SERVICE NEWS

FUJI HEAVY INDUSTRIES LTD.

NO. 200-033 DATE 2015 年 6 月 23 日

FA-200-180 型（180A0 を除く）に搭載可能なプロペラダッシュ番号の明確化に伴う
マニュアルの一部改訂について

図5-2 可変ピッチ・定速プロペラ FA-200-180

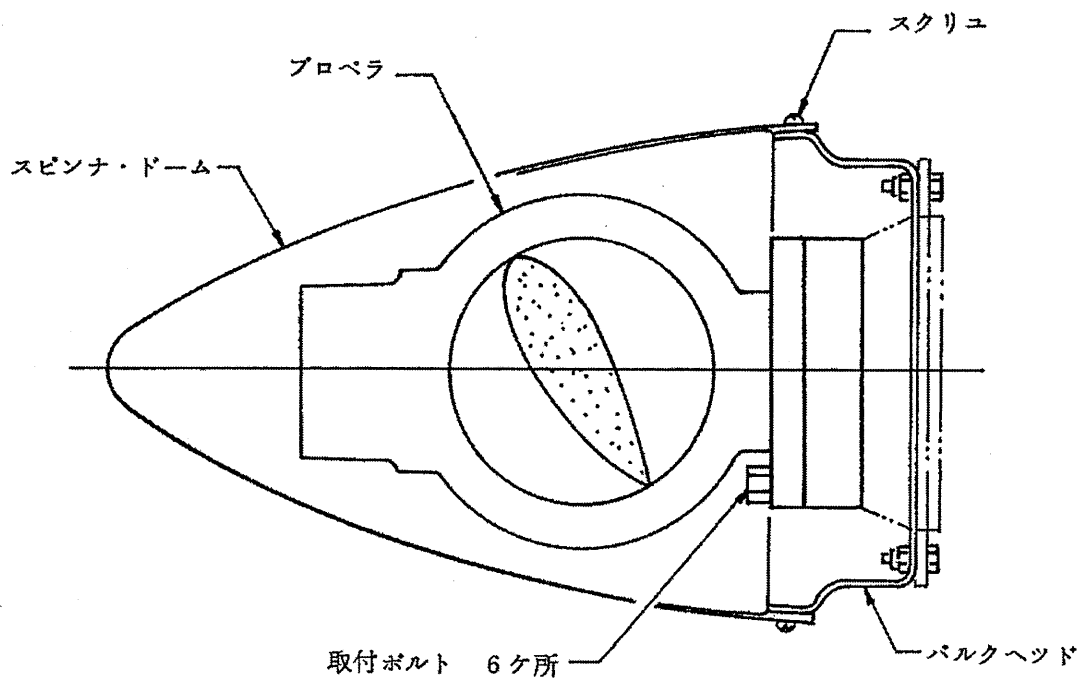
FA-200-180にはマッコウレイB2D34C53-※/74E-0型全金属製2翅定速式プロペラを装着している。各プロペラにはスピナが装着されている。

※（搭載可能なプロペラダッシュ番号については、最新のパーツ・カタログを参照のこと。）

図5-2 可変ピッチ・定速プロペラ FA-200-180

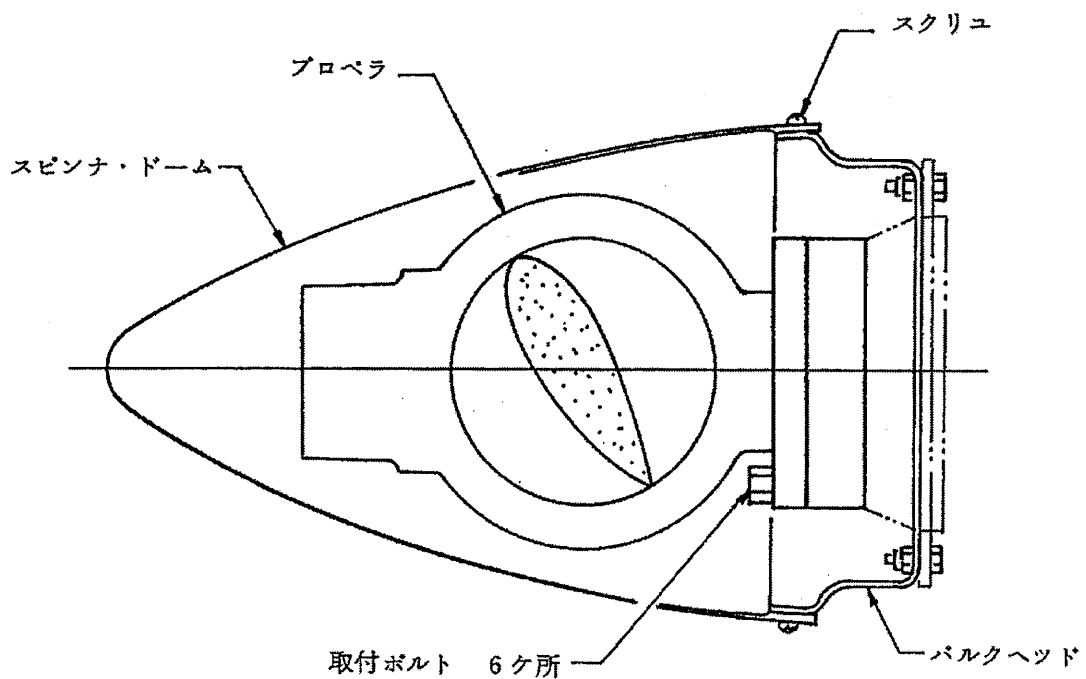
FA-200-180にはマッコウレイB2D34C53-※/74E-0型全金属製2翅定速式プロペラを装着している。各プロペラにはスピナが装着されている。

※（搭載可能なプロペラダッシュ番号については、最新のパーツ・カタログを参照のこと。）
